Oggetto: Dlgs 152/06 smi e LR 04/2018 smi Procedura per il rilascio del Provvedimento Autorizzatorio Unico Regionale e del provvedimento di Valutazione di Impatto Ambientale volontario relativi al progetto di realizzazione di impianto eolico denominato “Parco Eolico Monte Croce di Ferro”, localizzato in Loc. Monte Croce di Ferro nel comune di Borgo Val di Taro (PR), proposto da Borgotaro Wind Srl.

Osservazioni integrazioni

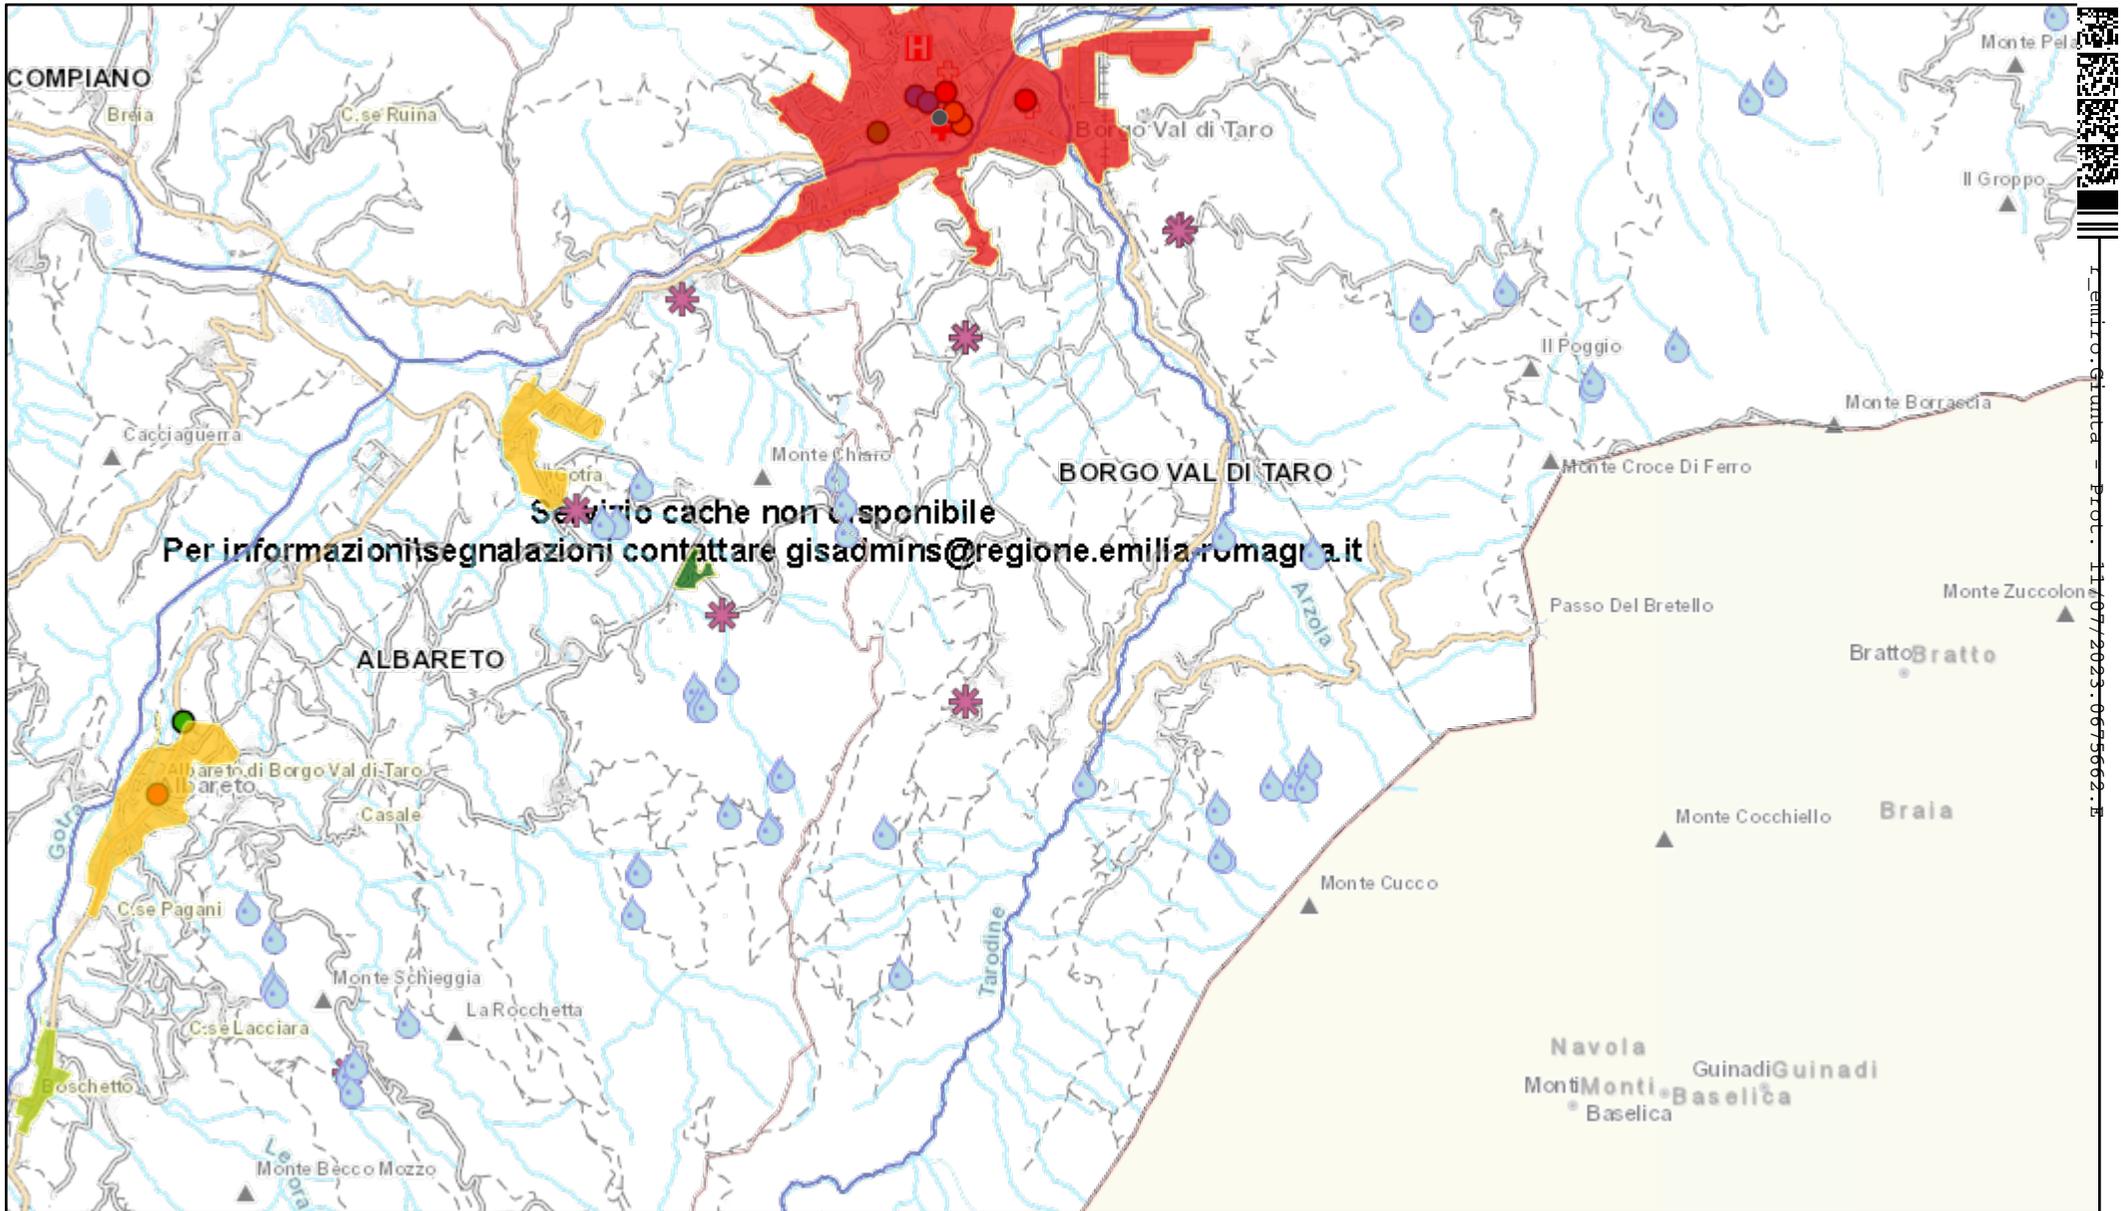
- negli elaborati G-R.4-Tav.1 e G-R.4-Tav.2 alcune captazioni/sorgenti non parrebbero essere censite in modo perfettamente aderente rispetto a quanto indicato nel Sistema Informativo Regionale (SIT_Moka) di cui al link <https://applicazioni.regione.emilia-romagna.it/> (allegato: estratto SIT Regionale con indicazione captazioni/sorgenti Gestore M2000 S.p.A);
